リコール届出一覧表

リコール届出日：平成22年3月31日

リコール届出番号	外-1657	リコール開始日	平成22年4月1日
届出者の氏名又は名称	ダイハツ工業株式会社 取締役社長 箕浦 輝幸	製作国:インドネシア共和国 製作者名:ダイハツ工業株式会社 (PT. Astra Daihatsu Motor) 問い合わせ先:トヨタ自動車株式会社 お客様相談センター TEL 0800-700-7700	
不具合の部位(部品名)	①動力伝達装置(オイルクーラー配管) ②緩衝装置(ショックアブソーバ)		
基準不適合状態にあると認める構造、装置又は性能の状況及びその原因	①自動変速機(A/T)のオイルクーラー配管とオイルクーラーホースの製造工程が不適切なため、当該配管の加工が不適切なもの及び当該ホースの洗浄処理が不十分なものがある。そのため、走行中の振動などによりオイルクーラーホースが抜けてオイルが漏れ、走行不能になるおそれがある。 ②後輪ショックアブソーバにおいて、車軸側取付けボルトの締め付けトルクが不足しているものがあるため、走行中の振動等で当該ボルトが緩んで異音が発生し、そのまま使用を続けると、取付け部が外れ車両安定性を損なうおそれがある。		
改善措置の内容	①全車両、オイルクーラーホースとオイルクーラー配管を良品と交換する。 ②全車両、当該ショックアブソーバ取付けボルトを正規トルクで締め付ける。		
不具合件数	①9件 ②41件	事故の有無	なし
発見の動機	市場からの情報による。		
自動車使用者及び自動車分解整備事業者に周知させるための措置	・使用者:ダイレクトメール等で通知する。 ・自動車分解整備事業者:日整連発行の機関誌に掲載する。 ・改善実施済車には、運転者席側ドア開口部のドアストライカー付近に外No.1657のステッカーを貼付する。

改善箇所説明図①

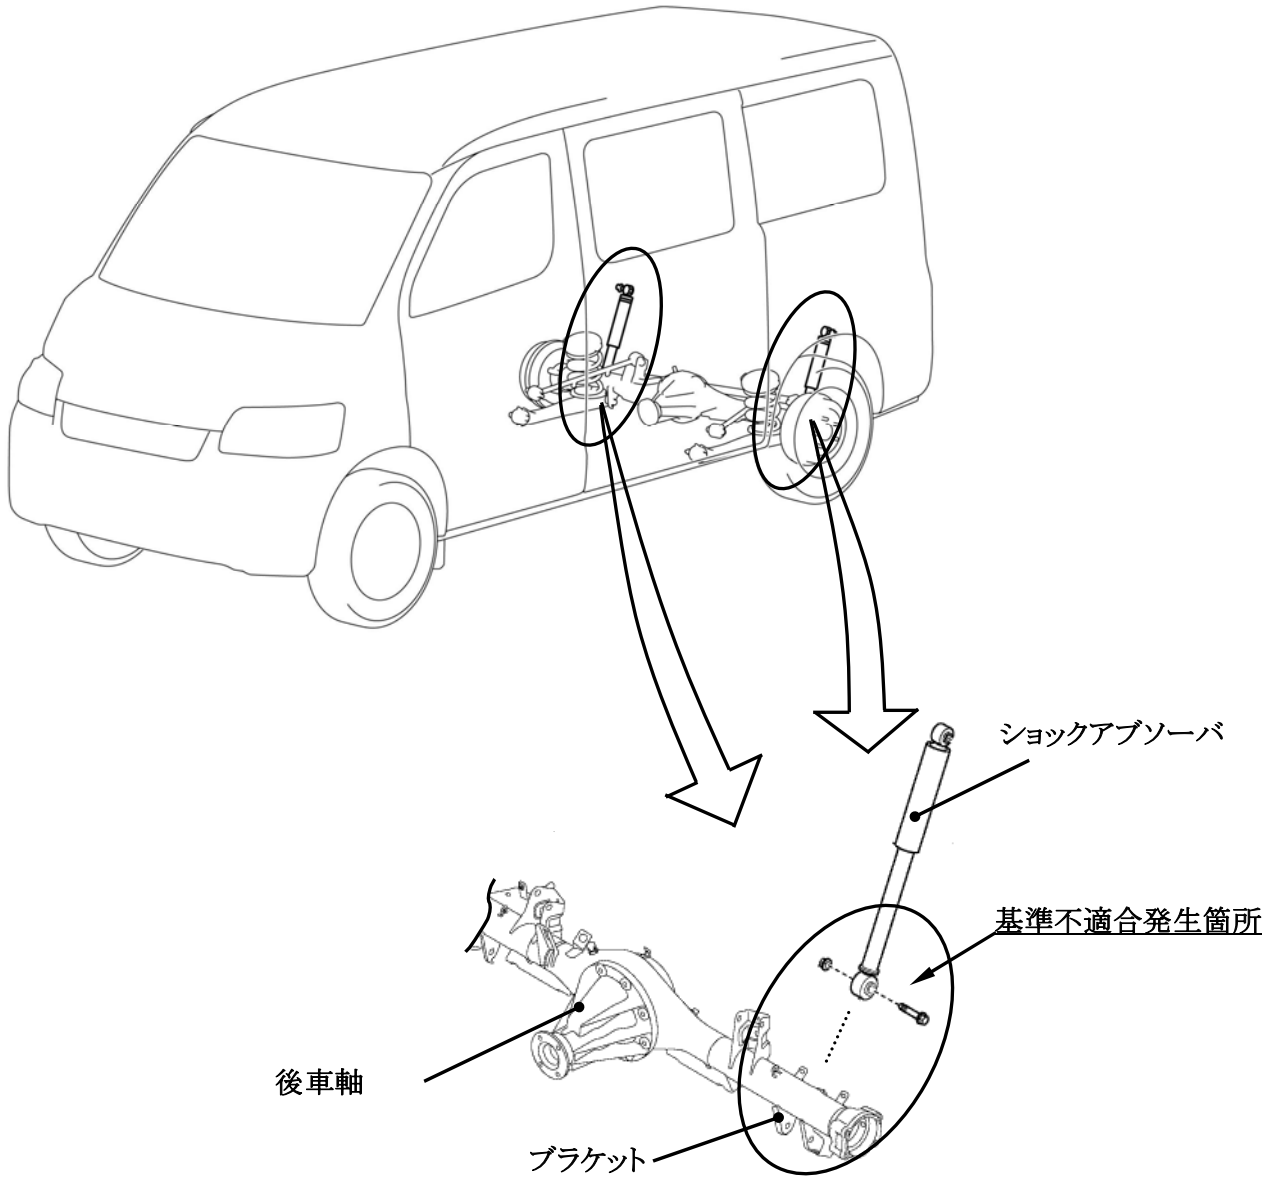
自動変速機(A/T)のオイルクーラー配管とオイルクーラーホースの製造工程が不適切なため、当該配管の加工が不適切なもの及び当該ホースの洗浄処理が不十分なものがある。そのため、走行中の振動などによりオイルクーラーホースが抜けてオイルが漏れ、走行不能になるおそれがある。

改善の内容

全車両、オイルクーラーホースとオイルクーラー配管を良品と交換する。

識別：ボンネットフード内車台番号の先頭桁下の位置に黄色ペイントを塗布する。
